APPROFONDIMENTO CANALI CANDIANO E BAIONA,
ADEGUAMENTO BANCHINE OPERATIVE ESISTENTI,
NUOVO TERMINAL IN PENISOLA TRATTAROLI E
RIUTILIZZO MATERIALE ESTRATTO IN ATTUAZIONE
AL P.R.P VIGENTE 2007 - I FASE - PORTO DI RAVENNA

PROGETTO ESECUTIVO

oggetto BANCHINE
BANCHINA B - BUNGE SUD
RELAZIONE SULLE CRITICITÀ - BANCHINA B - BUNGE SUD

codice
1114-E-BAB-GEN-RG-02-0

Figura 1 • 1114.STR.04B.01 - Planimetria di inquadramento_Rev.2

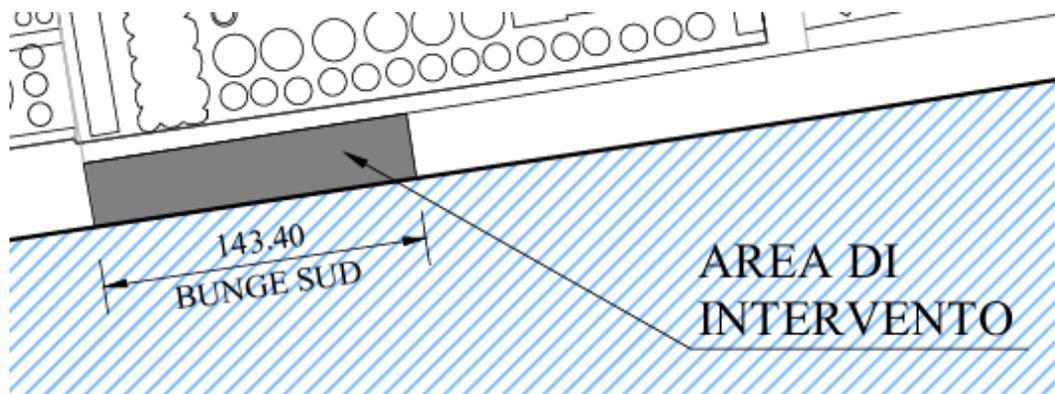
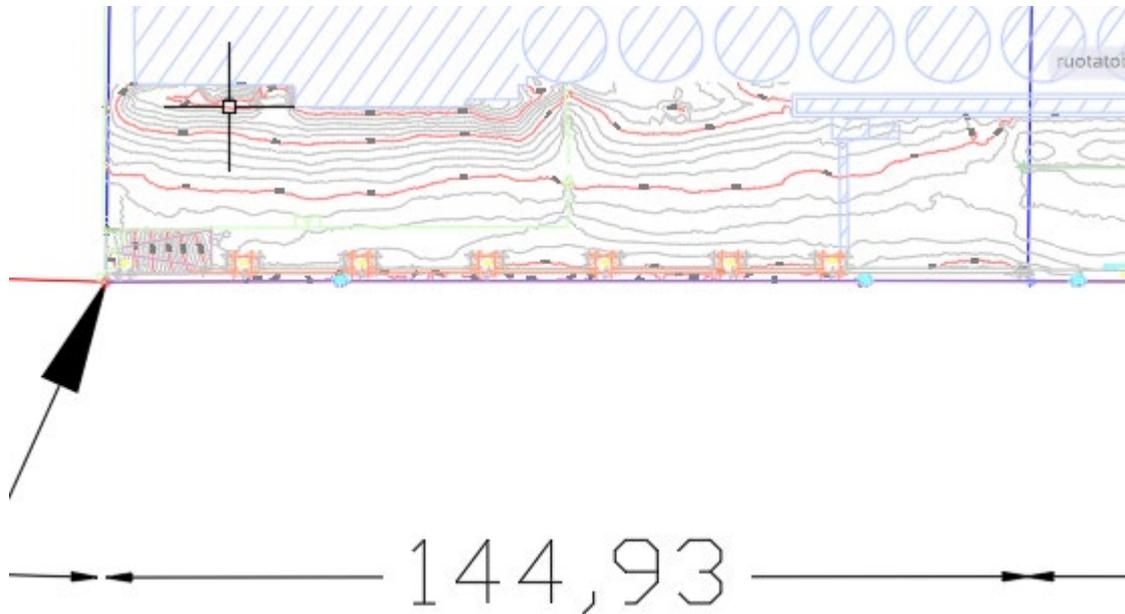
1. Il limite di cantiere stabilito dai punti battuti dagli elaborati forniti di rilievo ha una lunghezza pari a 144,93 m, a differenza di quanto espresso nel PD fornito dalla Autorità Portuale nei documenti 1114.STR.04B.01 - Planimetria di inquadramento_Rev.2, 1114.STR.04B.02 - Stato Attuale Planimetria e Sezioni_Rev.2 e 1114.STR.04B.03 - Planimetria di intervento_Rev.2 che rilevano una lunghezza della banchina di Bunge Sud (Cantiere B) pari a 143,40 m.

Questa differenza di 1,50 m ha generato problemi nello stabilire la posizione effettiva dei tiranti dello stato di fatto, poiché risultavano errati anche gli interassi dei tiranti forniti nel PD. Non essendo possibile visualizzare la posizione delle teste dei tiranti dalle nuvole di punti fornite, per mancanza di contrasto cromatico tra la teste dei tiranti e la trave di coronamento, si è preso come riferimento il *Sonar*. Dal fotoraddrizzamento superiore della banchina è possibile individuare la testa dei tiranti e si è dedotta la posizione dei tiranti dello stato di fatto, scalando rispetto alle bitte l'immagine fornita.

Figura 5 In rosso sono segnati i pali ed il tirante aggiuntivi.

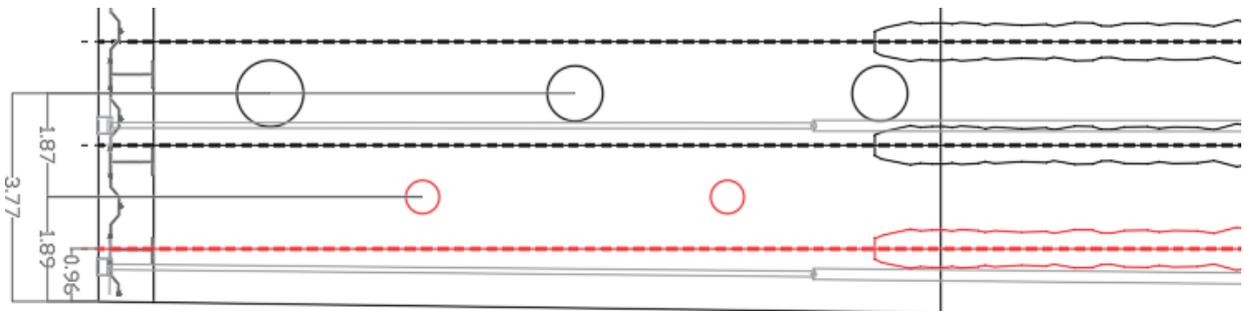
La differenza tra i limiti di cantiere desunti dal rilievo e dalla planimetria del PD ha presupposto l'introduzione nel progetto esecutivo di un'ulteriore fila di pali di minor diametro e di un tirante, come mostrato nell'immagine sottostante. Queste aggiunte sono eseguite verso il cantiere Bunge Nord: i nuovi pali sono a una distanza rispetto al filo banchina adiacente di 1,89 m, mentre il tirante aggiunto a 0,96 m.

Figura 6 quota trave +2,50 m l.m.m. da PD 1114.STR.04B.02 - Stato Attuale Planimetria e Sezioni_Rev.2

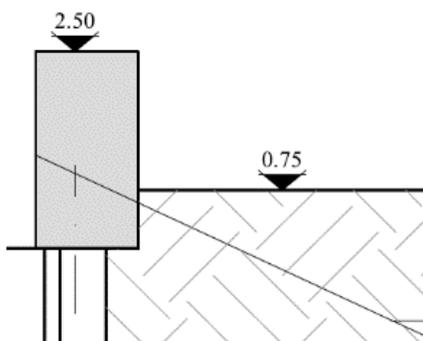
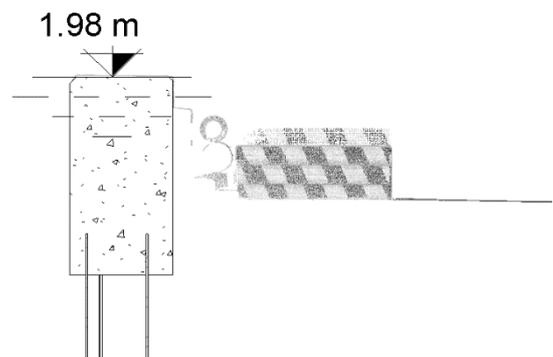
- La quota dello stato di fatto della trave rilevata dai disegni del PD e dalla 1114.STR.04B.A - *Relazione dei calcoli geotecnici e strutturali_Rev.2*, si evidenzia che è stabilita a 2,50 m l.m.m. Dagli elaborati di rilievo e dalla nuvola di punti *Terreno da Mesh* che è stata fornita si trova a +1,98 m rispetto alla rete geodetica (+1,94 l.m.m.).

Questo si riflette sulle quote del progetto esecutivo che riprendono le quote del progetto definitivo.

Il documento 1114.STR.04B.02 - Stato Attuale Planimetria e Sezioni_Rev.2 e 1114.STR.04B.A - Relazione dei calcoli geotecnici e strutturali_Rev.2, esprime: “Nel caso in esame, considerando [...] e che il tratto di Banchina adeguata (Bunge Nord) è stata realizzata senza modificare la quota preesistente dei piazzali, si è stabilito di procedere in maniera analoga realizzando la trave di banchina a +2.50 m e lasciando i piazzali a +0.75m sul l.m.m.”

Figura 8 Confine Bunge Sud quote progetto esecutivo - Bunge Nord esistente

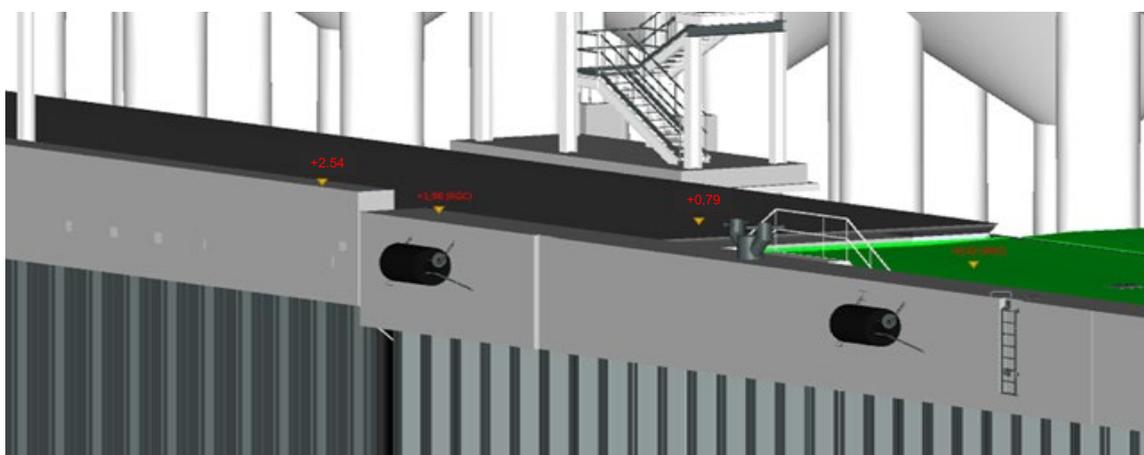
Nell'immagine seguente è visibile l'incongruenza che si genera tra le quote delle due banchine Bunge Sud e Bunge Nord, che a seguito della progettazione esecutiva della prima, hanno una quota di calpestio e una quota della trave di banchina differente:

- +0.48 m e +0.79 m in corrispondenza della quota più alta in prossimità della trave
- +2.54 m e +1.98 m per la quota della trave di banchina. (le quote qui presenti sono sempre da considerare sul livello rete geodetica +0.00 m)

Questo comporta un eventuale raccordo delle pavimentazioni tra le due banchine o un abbassamento della quota di progetto di Bunge Sud, rispetto a quanto previsto nel progetto definitivo.

Figura 9 Confine Bunge Sud e Alma

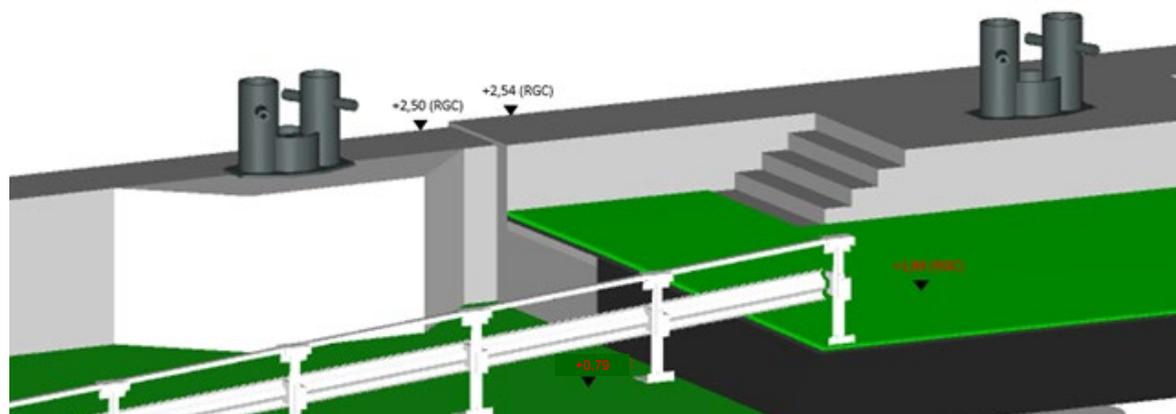
La stessa problematica si riversa anche nelle quote di calpestio tra Bunge Sud e Alma: attualmente è presente nello stato di fatto una rampa di collegamento, che da progetto definitivo invece non è stata considerata e computata.

Figura 10 Possibile interferenza con fondazione torre faro.

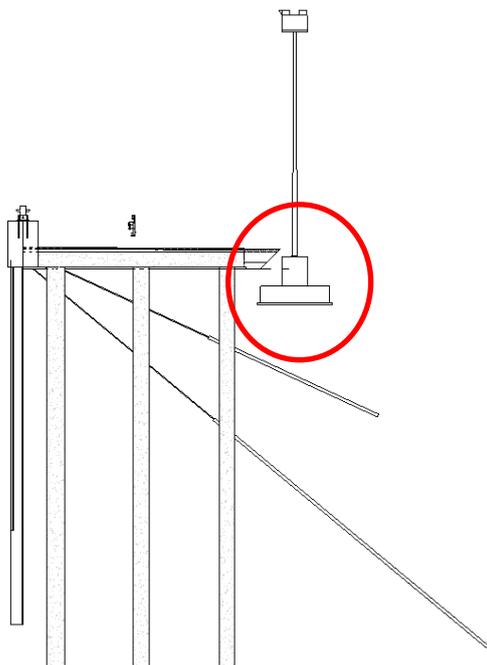
La presenza della Torre fare in confine con il cantiere Alma, potrebbe generare delle interferenze con i tiranti di progetto o con i pali di fondazione, poiché non si hanno documentazioni sulle dimensioni e sulla profondità della fondazione della torre faro.

Figura 11 Possibile interferenza con fondazioni silos.

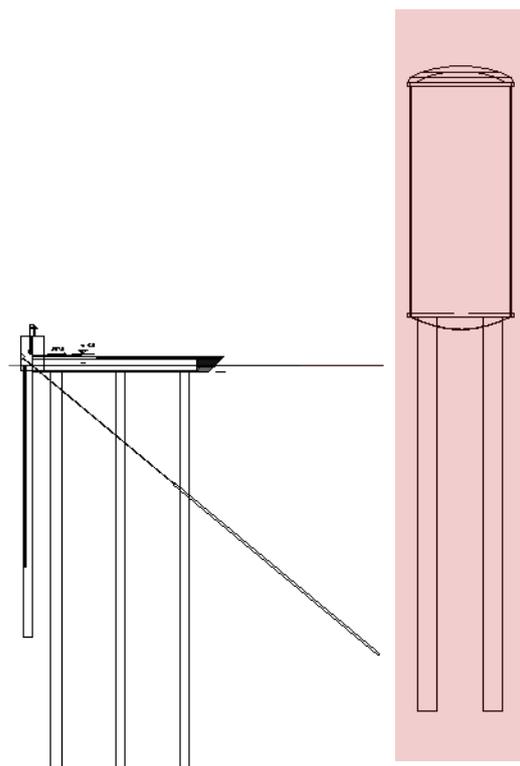
Stessa interferenza può verificarsi con le fondazioni dei Silos presenti su tutta la banchina Bunge, di cui non si hanno documentazioni sulla profondità delle fondazioni delle due tipologie di silos presenti.

Figura 16 – Bunge Sud – Progetto Definitivo – Sezione intervento

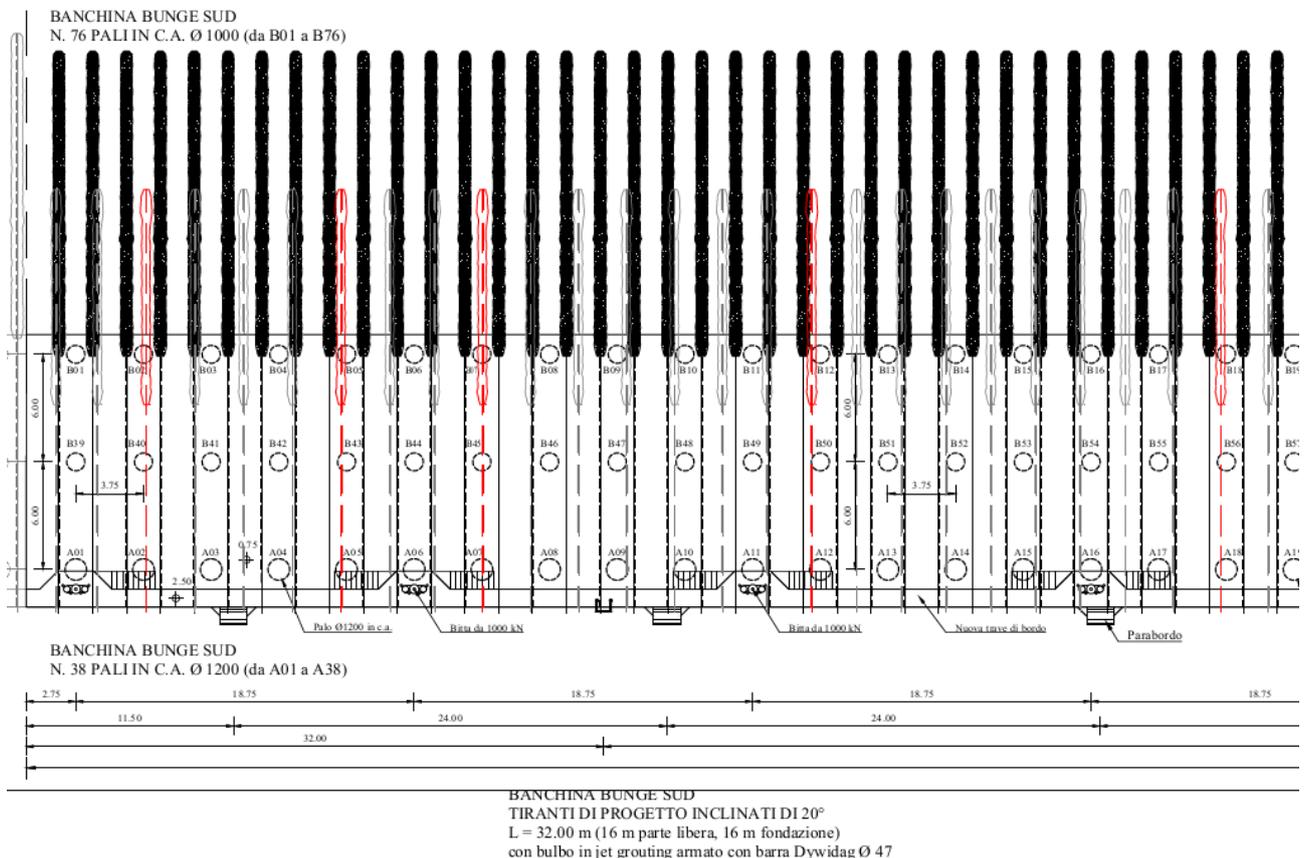
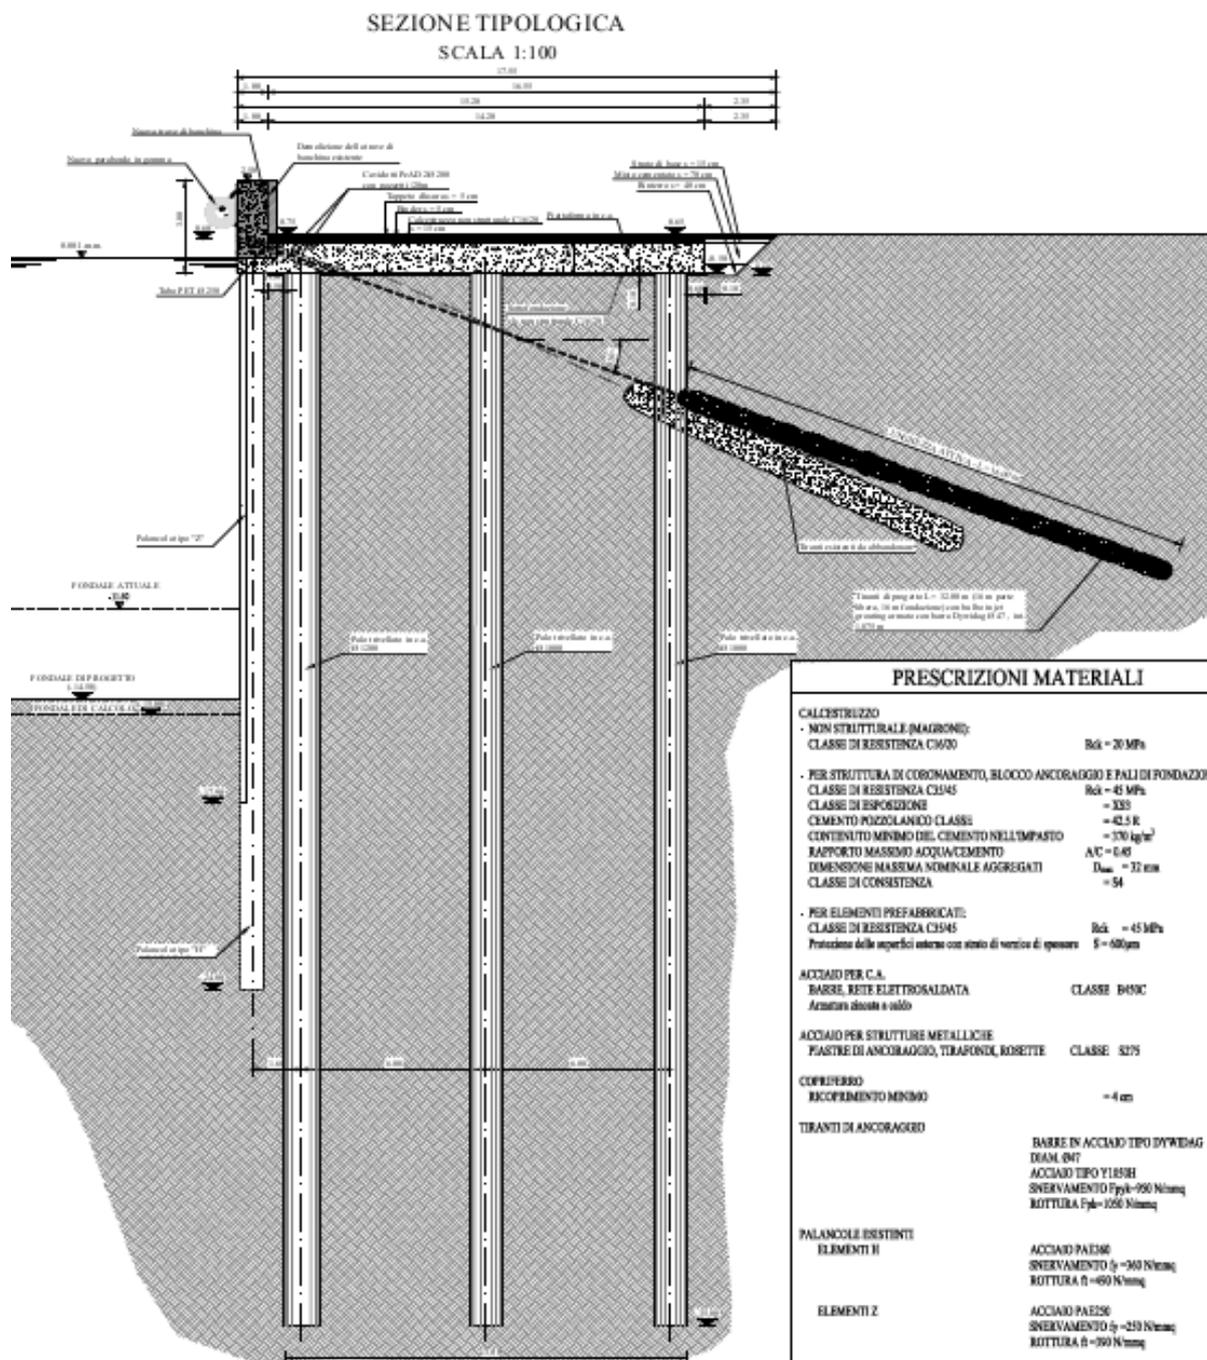
Il progetto definitivo non riporta:

- Rilievo dello stato attuale;
- Planimetria dello stato di fatto;
- Sezione dello stato attuale;
- Rappresentazione degli impianti esistenti interferenti in banchina

Nel PD i pali della prima fila sono posti ad una distanza relativamente all'asse strutturale pari ad 1,60 m da quella del palancoato esistente frontale. Questo significa avere una distanza fisica tra le strutture pari a 50 cm che secondo la scrivente è molto ristretta.

Nel PD il bulbo di ancoraggio rientra completamente all'interno dello strato sabbioso liquefacibile che potrebbe in caso sismico ridurre se non annullare completamente la capacità portante del tirante stesso.

Figura 18 – Bunge Sud – Progetto Esecutivo Soluzione – Sezione intervento

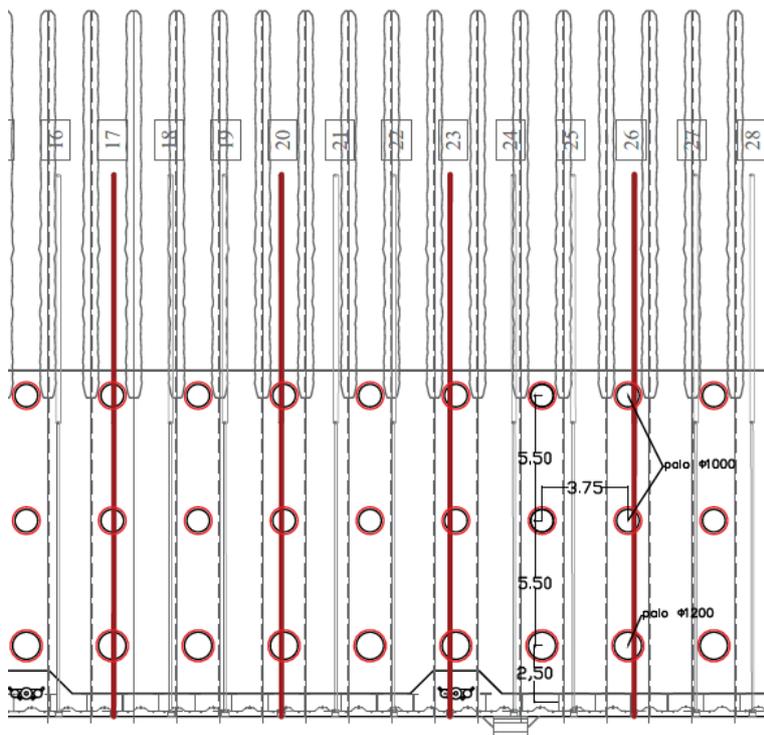
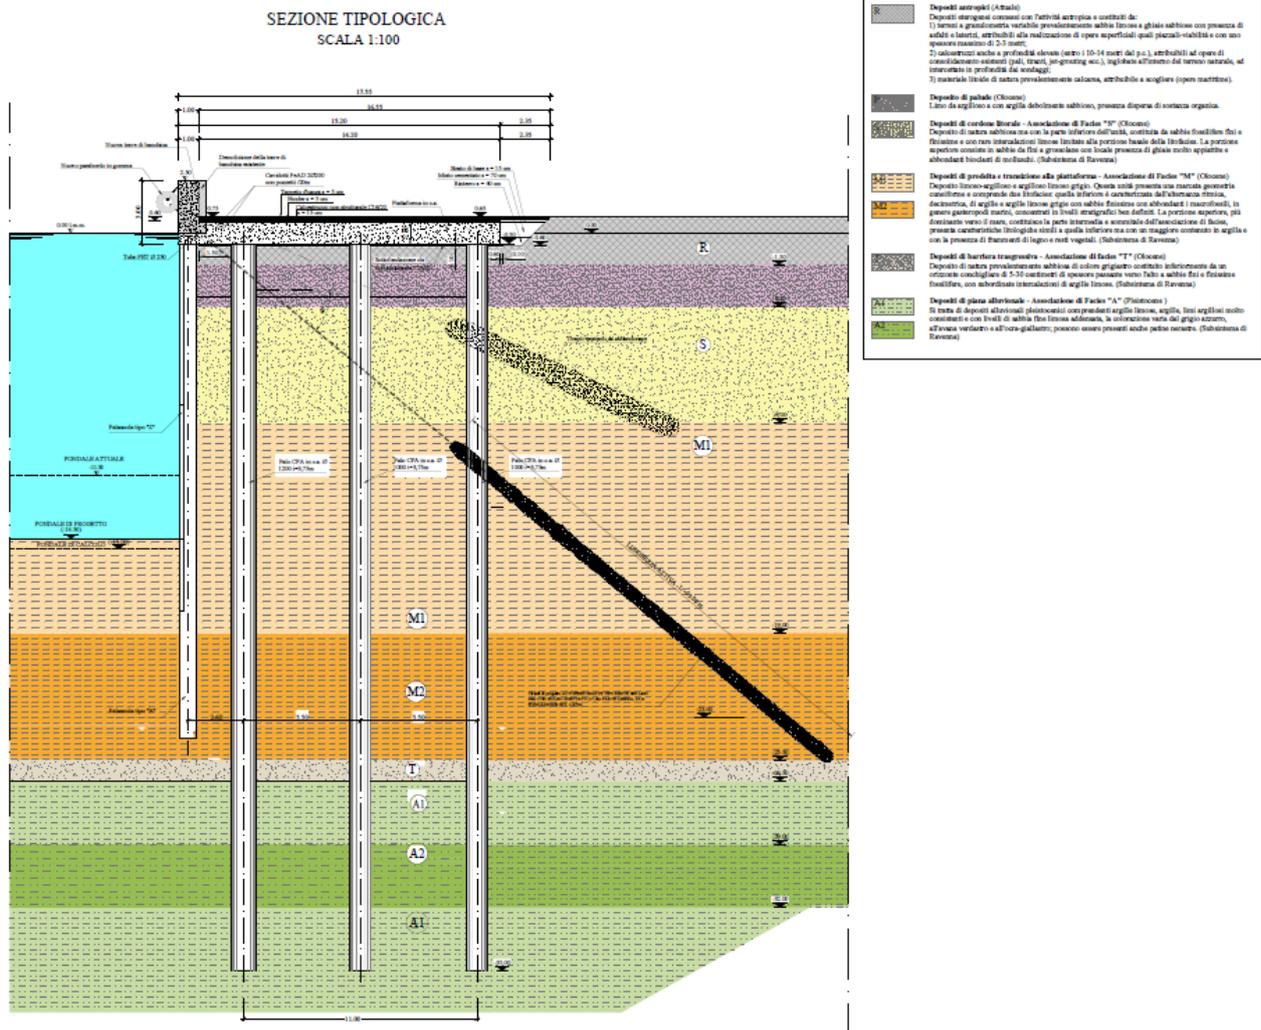
Per svincolare la progettazione dalla probabilità di liquefazione e dalle conseguenze che potrebbe portare, nonché per risolvere le criticità sopra riassunte, la proposta di adeguamento della banchina prevede:

- L'impiego di tiranti autoperforanti con bulbo profondo negli strati limo-argillosi;
- L'impiego di pali CFA di diametro, lunghezza e numero pari a quelli da PD;

- Pali CFA di diametro $D=1200$ mm fila 1 (distanziati almeno 1,5m dal palancolato) e pali CFA $D=1000$ mm fila 2-3 – interasse=3,75 m;
- Tirante con barra autoperforante tipo Sirive S90 inclinazione 40° – interasse 1,875m D_{calc} bulbo 250 mm $L_{tot}=40$ m (17m parte libera, 23m fondazione);
- Nuova trave di banchina in grado di solidarizzare i nuovi ed i vecchi elementi strutturali - estradosso a +2,50 m su l.m.m.
